## 長計策定会議政策評価視点「環境適合性」について

地層処分問題研究グループ

原子力長期計画の新計画策定会議では、4つの基本シナリオを10項目の「評価の視点」から検討することとしているが、第9回策定会議において事務局から提示された具体案は、各シナリオを公平に検討しておらず、六ヶ所再処理工場を予定通り稼働する全量再処理路線の堅持が結論となるよう一方的に誘導している。このうち「環境適合性」について、事務局案は、再処理は資源を回収利用し廃棄物を減らす活動であるため、「循環型社会の哲学と整合的」とであると評価しているが、これは一方的な評価と言わざるを得ず、本稿ではこの問題を論じる。本稿における各論の要点は、以下の通りである。

図1 ウランまたは MOX の使用済み核燃料とガラス固化体の発熱量

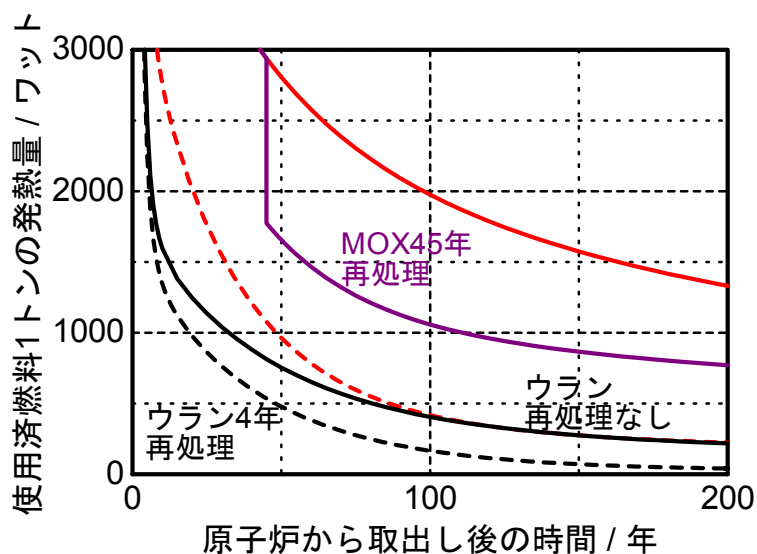
量の大半を占め、発熱量は4倍程度大きくなる。アメリシウム241は原子炉からMOX燃料が取出されてからもプルトニウム241（半減期14.4年）からも生成するため、再処理の時期によってガラス固化体の発熱量も変わる。図1に示したように、MOX燃料の炉取出し45年後再処理のガラス固化体の発熱量は50年後時点で約1700Wであり、ウラン燃料の4年後再処理のガラス固化体発熱量の3.5倍にもなる。なおMOX燃料4年後再処理の場合の発熱量は、ウラン燃料4年後再処理の約2倍となる。

使用済みMOX燃料のガラス固化体の発熱量をウラン燃料のガラス固化体の発熱量と同じにするのならば、MOX使用済み核燃料から作るガラス固化体の本数は、4年後再処理ならばウラン燃料の場合の2倍、45年後再処理ならば3.5倍の本数になるように、ガラス固化体1本当たりが含む高レベル放射性廃液を薄めることになる。処分場の面積は、ガラス固化体の本数に比例するので、再処理による次世代MOX燃料の再生率を核燃料サイクルコスト評価と同様に15%であるとすると、ウラン燃料のガラス固化体の処分場面積を1としたとき、そのウラン燃料の再処理で得られたMOX燃料のガラス固化体のために、4年後再処理の場合  $0.15 \times 2 = 0.3$ 、45年後再処理の場合  $0.15 \times 3.5 = 0.53$  だけ処分場面積がさらに必要になる。MOX燃料はウラン燃料の発電を肩代わりするものと位置づけられているので、直接処分と比較するには、発電量あたりの面積で考える必要があり、ウラン燃料とMOX燃料の燃焼度の違いを考慮するとウラン燃料+MOX燃料による発電量は  $1 + (40000/45000) \times 0.15 = 1.13$  であるから、発電量あたりの処分場面積は4年後再処理の場合、 $1.3/1.13 = 1.15$ 、45年後再処理の場合  $1.53/1.13 = 1.35$  となり、それぞれ15%増と35%増となるので、約半分～2/3程度とされる再処理による処分場面積の抑制の効果はさらに小さいものとなる。

図2 高レベル放射性廃棄物とTRU廃棄物処分の安全評価

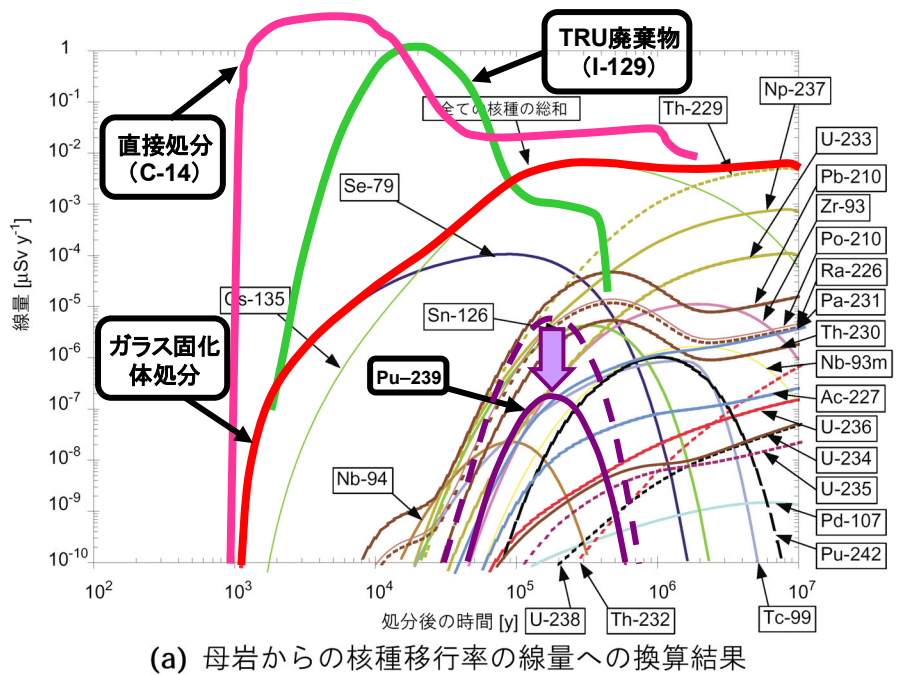
図2にガラス固化体処分と使用済み核燃料直接処分、そしてTRU廃棄物処分の安全評価の結果を1つのグラフにまとめて示した。図の主要部分は核燃料サイクル開発機構の第2次取り

まとめ報告書から転載したもので、レファレンスケースにおいて処分場から100mの地点での核種の移行量を仮想的に人間の生活圏での被曝線量に換算したもので、横軸は処分後の時間である。人工バリアと天然バリアの遅延効果のため、プルトニウムのうちプルトニウム239（半減期2万4100年）の寄与だけがこのグラフの範囲に入る（紫の実線）。図には、仮想的に、再処理によってプルトニウムを除去しない場合のプルトニウム239による被曝線量を紫の破線で示し、視覚的な補助として再処理による効果を紫の矢印で表した。つまり再処理によって、潜在的な有害度は減少するもの、処分の安全性という観点からは、プルトニウム以外の核種の影響のほうが大きい。

策定会議の技術検討小委員会に提出された直接処分の場合の予備的な線量評価の結果をピンクの実線で描いた（線量の評価地点はガラス固化体処分とは異なるが、ここでの比較の精度への影響は小さい）。この場合、炭素14の寄与が大きく、ガラス固化体処分よりも処分の安全性という観点での有害度は格段に大きい。再処理をした場合には、炭素14やヨウ素129がガラス固化体に含まれず、「超ウラン元素を含む廃棄物」（TRU廃棄物）として地層処分される。このTRU廃棄物地層処分の安全評価の結果（策定会議技術検討小委員会配布資料より）は緑の実線であり、直接処分の被曝線量に近い。TRU廃棄物処分の安全評価と直接処分およびガラス固化体処分とは評価条件がまったく同じではないので、厳密な比較はここでは意味を持たないが、再処理によって最終的に地層処分される放射性廃棄物による被曝影響は低減しないということには変わらない。
